Radøy Kommune  
Teknisk Forvaltning  
Ref.nr: 14/440 -18/16439

## **Søknad om endring av Byggesak Gbnr 64/20 Haugstad-naust**

**Bilde 3:** Er tatt fra hjørne nordvest hos nabo og viser kaifront ut mot sjø. Bildet viser også at kaifront er uegnet for til-legging av båter. Min eiendom har grense ca. 2 meter fra hjørne mot flytebryggen opppe til venstre til hjørne (bilde 1)

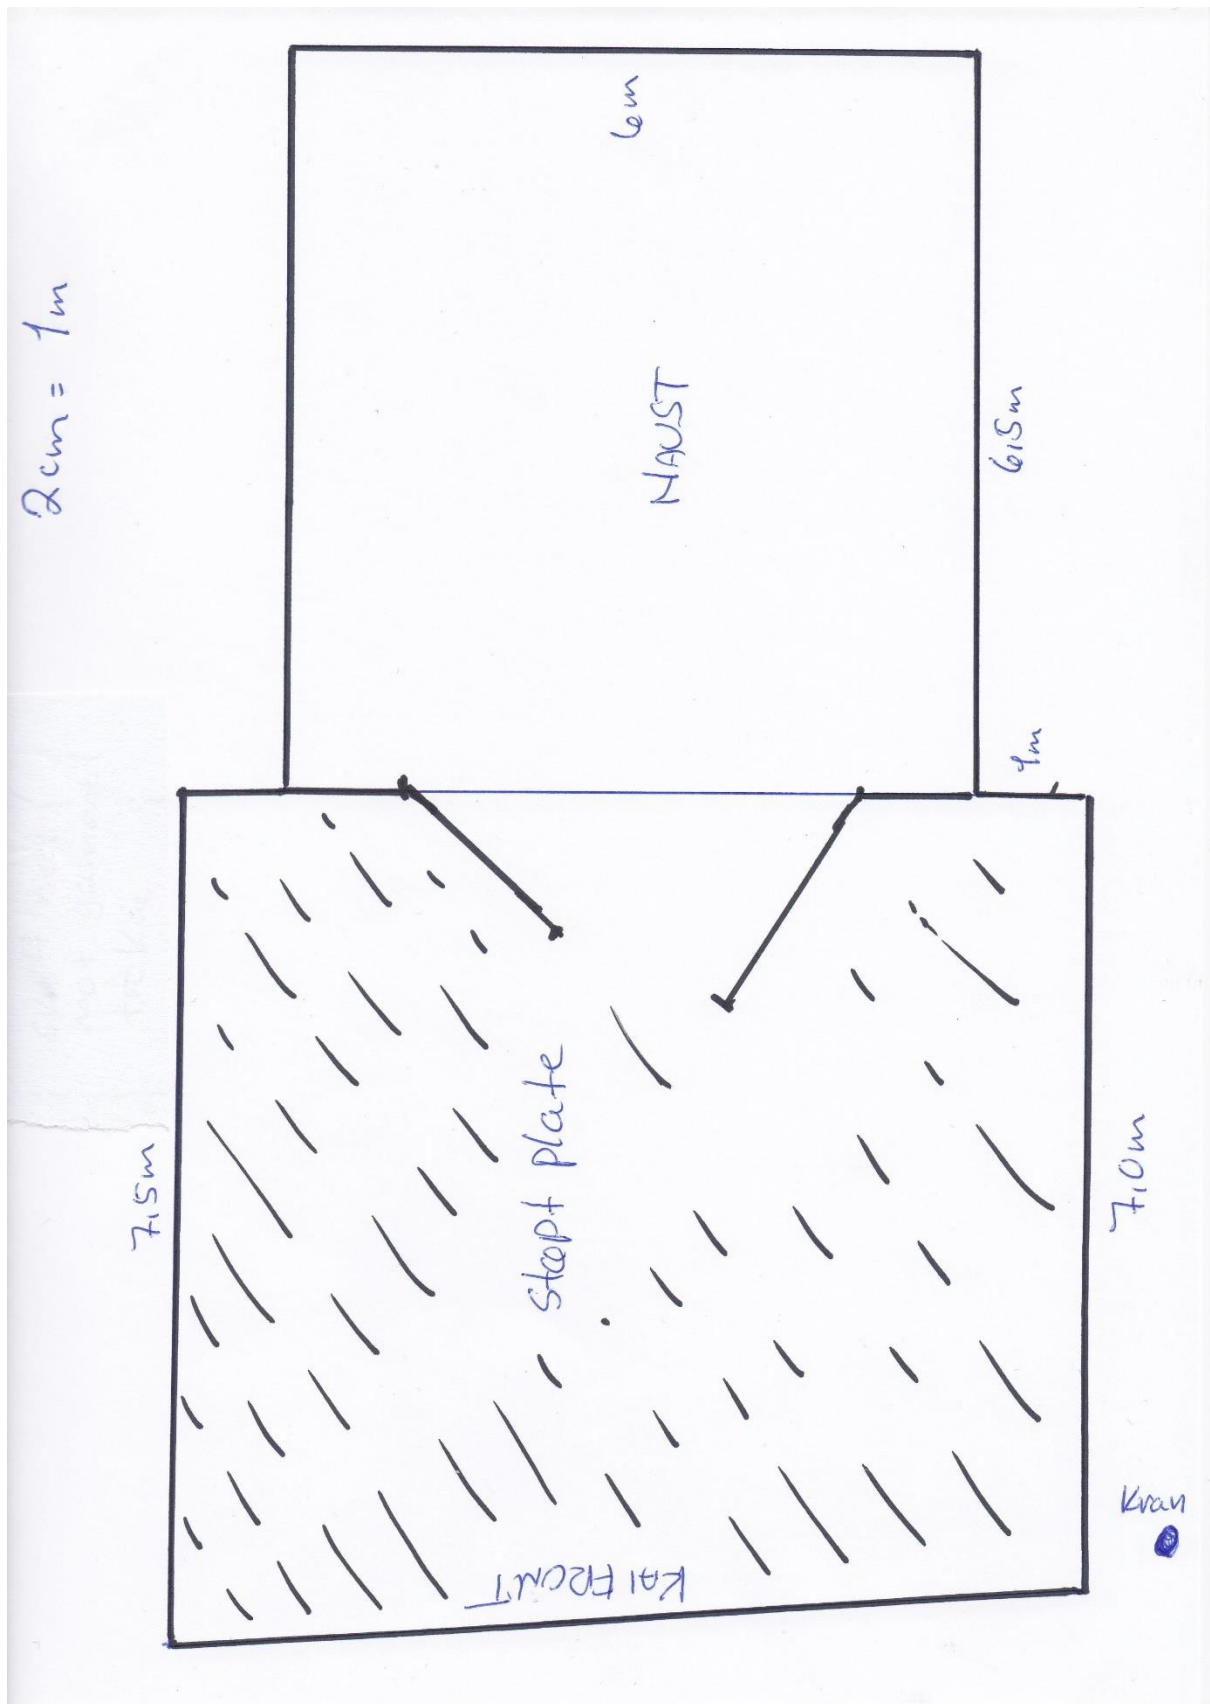
Min  
eiendom
